# FANTIC Caballero 700に関するリコールについて

リコール届出番号	外-4007
リコール開始日	2025年6月10日
不具合の部位（部品名）	動力伝達装置（クラッチプレート）
基準不適合状態にあると認める構造、装置又は性能の状況及びその原因	動力伝達装置において、クラッチプレートの管理方法が不適切なため、クラッチプレートに残留した防錆油がフリクションプレートの摩擦材の摩耗粉と混ざり、運転時に熱が加わることで粘着性のある物質が生じ、排出されないことがある。そのため、クラッチレバーを握っても動力伝達が切れず、最悪の場合、停車時に車両が前進するおそれがある。
改善措置の内容	全車両、クラッチプレートを対策品と交換するとともにフリクションプレートを新品と交換する。

# 改善箇所説明図

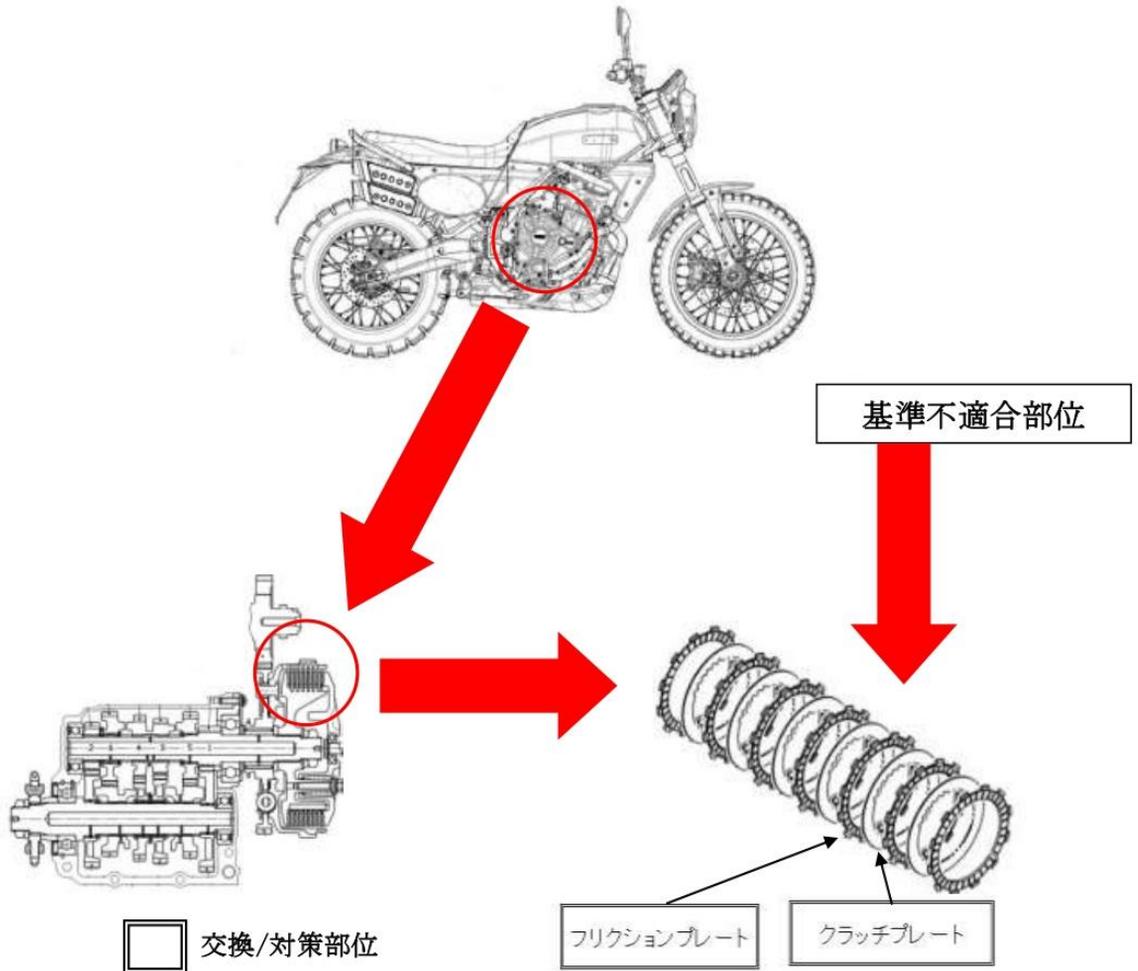
動力伝達装置において、クラッチプレートの管理方法が不適切なため、クラッチプレートに残留した防錆油がフリクションプレートの摩擦材の摩耗粉と混ざり、運転時に熱が加わることで粘着性のある物質が生じ、排出されないことがある。そのため、クラッチレバーを握っても動力伝達が切れず、最悪の場合、停車時に車両が前進するおそれがある。

全車両、クラッチプレートを対策品と交換するとともにフリクションプレートを新品と交換する。

識別 : リコール番号入りの識別ステッカーを車台番号打刻位置付近に貼付する。
